REF.: PROCESSO LICITATÓRIO PRC N.º 094/2021

CONCORRÊNCIA PÚBLICA N.º 005/2021

OBJETO: CONTRATAÇÃO DE EMPRESA PARA EXECUÇÃO DA OBRA DE DRENAGEM PLUVIAL NO LOTEAMENTO SÃO JOSÉ NO MUNICÍPIO DE SANTA RITA DO SAPUCAÍ / MG, COM FORNECIMENTO DE TODO O MATERIAL NECESSÁRIO.

A empresa **PAVIDEZ ENGENHARIA LTDA**, pessoa jurídica de direito privado, inscrita no CNPJ sob o nº 01.744.153/0001-06, com sede na Av. Ver. Dr. Antero Verissimo da Costa, nº 420, Jardim Altamira, vem por meio deste apresentar **PEDIDO DE ESCLARECIMENTO AO EDITAL EM EPÍGRAFE.**

RUA 10 (Dez)

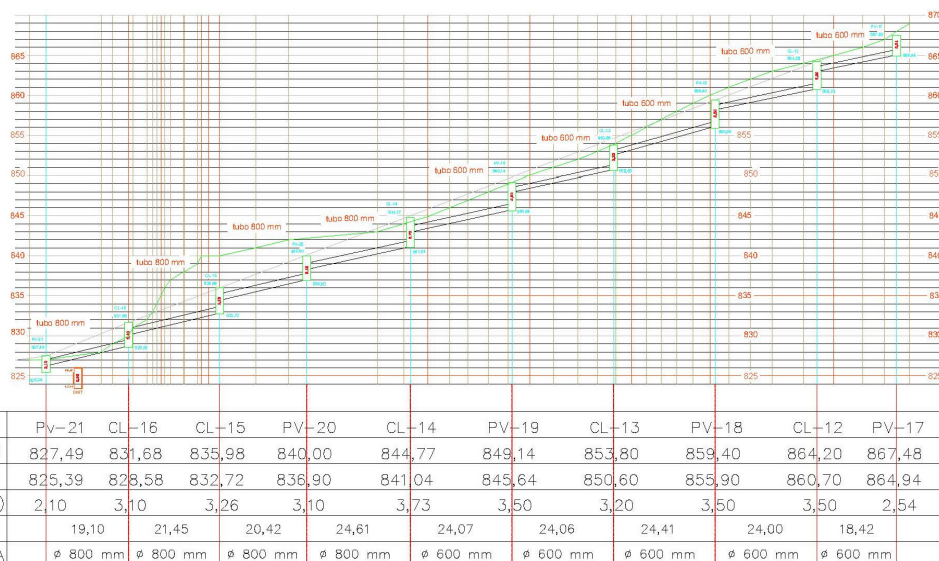
Analisando o projeto de Drenagem Pluvial “Folha 01/03”, verificamos que na Rua 10 toda a extensão da rede pluvial será executada em tubo de concreto Ø 600 mm, contudo no Perfil está informando que a partir da CL-14 a rede pluvial será executada em tubo de concreto Ø 800 mm.

No nosso entendimento, o correto é que toda a extensão da rede pluvial da Rua 10 será executada em tubo de concreto Ø 600mm, sendo necessário somente a correção da informação no Perfil da Rua 10.

Nosso entendimento está correto?
